INFORME DE HITO DE CONTROL
N° 9718-2025-CG/GRAP-SCC

**EJECUCIÓN DE LA OBRA: “MEJORAMIENTO DE LOS
SERVICIOS DE SALUD DEL CENTRO DE SALUD
TAMBURCO, DISTRITO DE TAMBURCO - PROVINCIA DE
ABANCAY - DEPARTAMENTO DE APURÍMAC”**

HITO DE CONTROL N° 8
“EJECUCIÓN DE LA OBRA - AGOSTO 2025”

Imágenes n.º 3 y 4
Emplazamiento de los bloques B y E

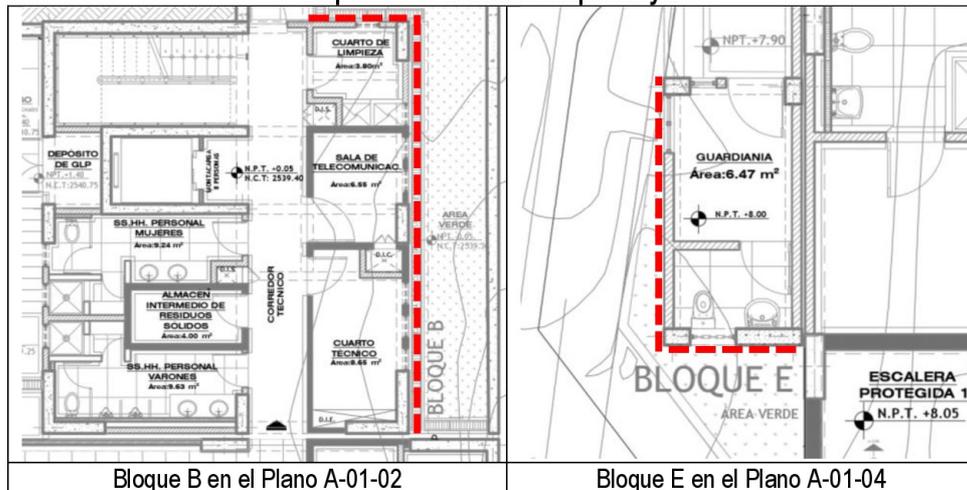
De la revisión a la sección de los metrados de arquitectura, se verifica que las veredas perimetrales se encuentran incluidas en la partida 03.08.02 “Piso Vehicular y Vereda Perimetral”, específicamente en la subpartida “Piso cemento frotachado y bruñado @ 1.00 m.”. Sin embargo, en el plano A-01-02 “Planta General - Primer Nivel” se observa que el bloque B no cuenta con vereda perimetral en el lado oeste, sino que el proyectista planteó una canaleta de evacuación de aguas pluviales contiguo al muro. Del mismo modo, en el plano A-01-04 “Planta General – Tercer Nivel” se observa que el bloque E no cuenta con veredas perimetrales en los lados sur y este, habiéndose proyectado que colinde directamente con áreas verdes por ambos lados.

Lo narrado se aprecia en los planos respectivos, en los cuales se ha resaltado los lados mencionados en las siguientes imágenes:

Lo descrito incumple lo establecido en el numeral 6.2.1.14 "De las obras complementarias exteriores al establecimiento de salud" de la Norma Técnica de salud que establece: "En todas las edificaciones, se deben considerar veredas perimetrales que protejan los muros de la humedad ocasionada por el agua de lluvia y/o de riego de áreas verdes [...]". conforme se observa en las siguientes imágenes incluidas en el Acta:

- En todas las edificaciones, se deben considerar veredas perimetrales que protejan los muros de la humedad ocasionada por el agua de Lluvia y/o riego de áreas verdes. Esta protección además considerará contrazócalos de cemento pulido e impermeabilizado con un ancho mínimo de 0.60 m.

Imágenes n.º 16 y 17
Planos de ambientes de internamiento que no han incluido closet

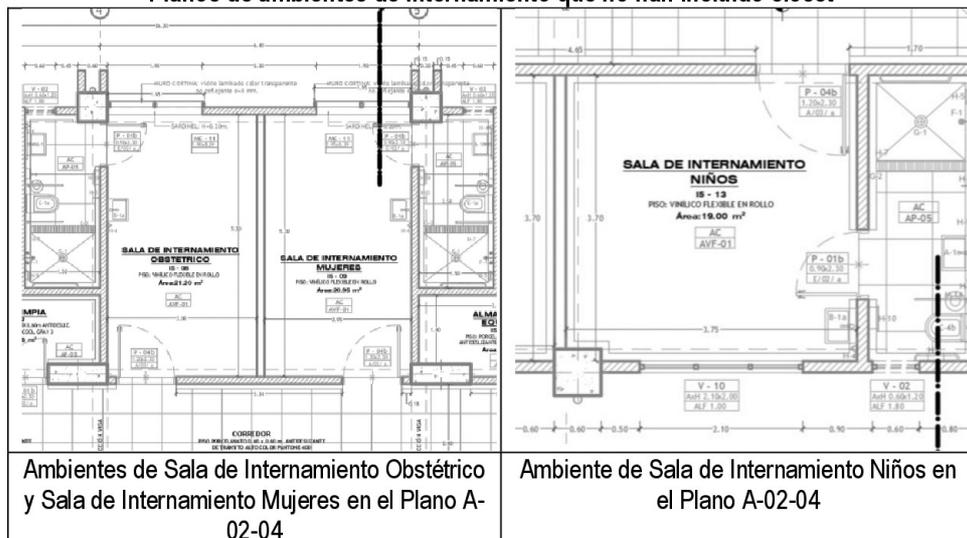
Finalmente, respecto a mobiliario fijo, se verificó que los ambientes destinados al internamiento de pacientes no cuentan con un espacio proyectado para closet, según se observa en los siguientes planos:

Lo expuesto incumple lo establecido en el ítem a) Sala de Internamiento del numeral 6.5.5.3 de la Norma Técnica de Salud, que establece: "Deben disponer de un closet para ropa de pacientes". Cabe destacar que la normativa citada está referida a la sala de internamiento propiamente dicha y no al ambiente de Ropería, cuyas características se establecen en el ítem e) del mismo numeral.

Deben disponer de un closet para ropa de pacientes.

Imagen n.º 20
Plano de distribución de equipamiento en el ambiente Sala de Internamiento Niños

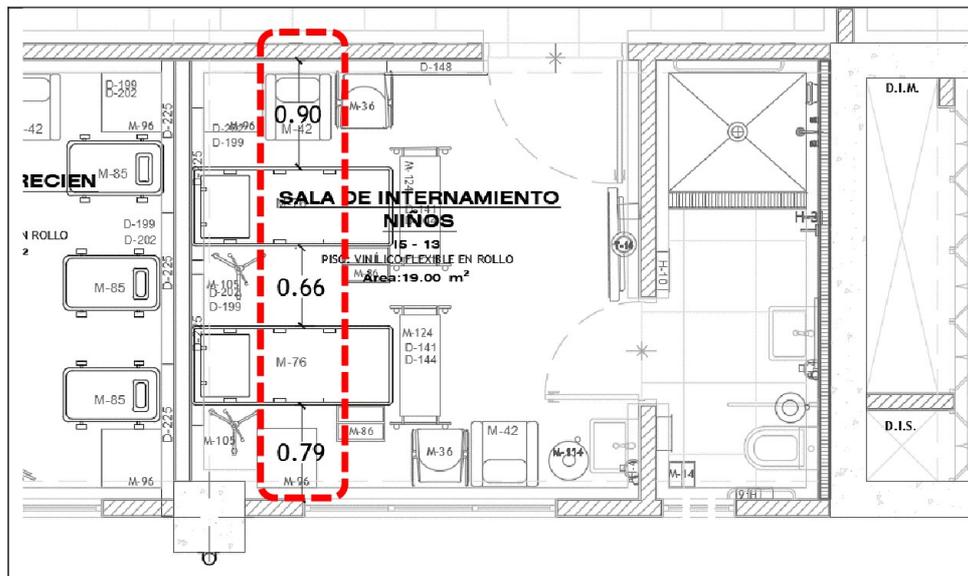
De la revisión al plano de equipamiento EQ.10 “Planta Quinto Nivel Bloque D – N.P.T. +16.05”, que representa la distribución del equipamiento en el ambiente Sala de Internamiento Niños, se observa la distancia de separación entre las camas y los muros:

Como se observa en la imagen anterior, las distancias entre las camas y los muros cercanos son de 0,90 m y 0,79 m, y la distancia proyectada entre las camas es de 0,66 m. En tal sentido, las medidas obtenidas incumplen lo establecido en la Norma Técnica de Salud, que en el ítem a) del numeral 6.5.5.3 establece lo siguiente: “Cada sala deberá disponer de 2 camas por ambiente y la separación mínima entre camas de 1 m. Se debe considerar, asimismo, que la distancia entre la cama y la pared será de 1 metro”. Por lo cual, la distribución del equipamiento en la Sala de Internamiento Niños incumple las distancias mínimas normativas.

Cada sala deberá disponer de 2 camas por ambiente y la separación mínima entre camas de 1 m. Se debe considerar, asimismo, que la distancia entre la cama y la pared será de 1 metro.

Cuadro n.º 3
Ambientes con omisión de aparatos sanitarios

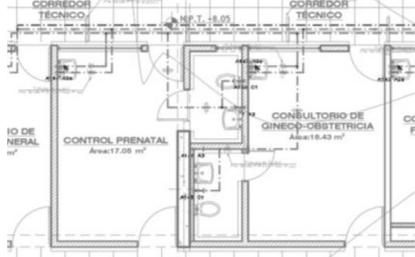
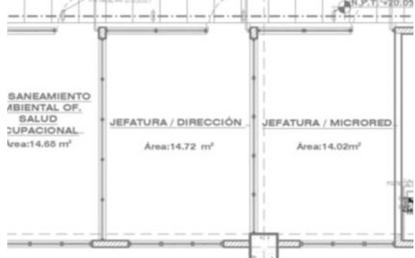
Ambientes	Planos de ambientes	Aparatos sanitarios omitidos
Área de Costura (Bloque D, primer nivel)		Lavadero de manos

Como se advierte en el cuadro anterior, en los cuatro ambientes se habrían omitido en considerar aparatos sanitarios que se mencionan en la última columna, según lo establecido en la Norma Técnica de Salud. Al respecto del Área de Costura⁴, el numeral 6.6.3.6 de la referida norma establece que: *"Deberá contar con un lavadero de manos"*. Sin embargo, en el plano AR-PN01 del adicional de obra n.º 1 se advierte la omisión del lavadero.
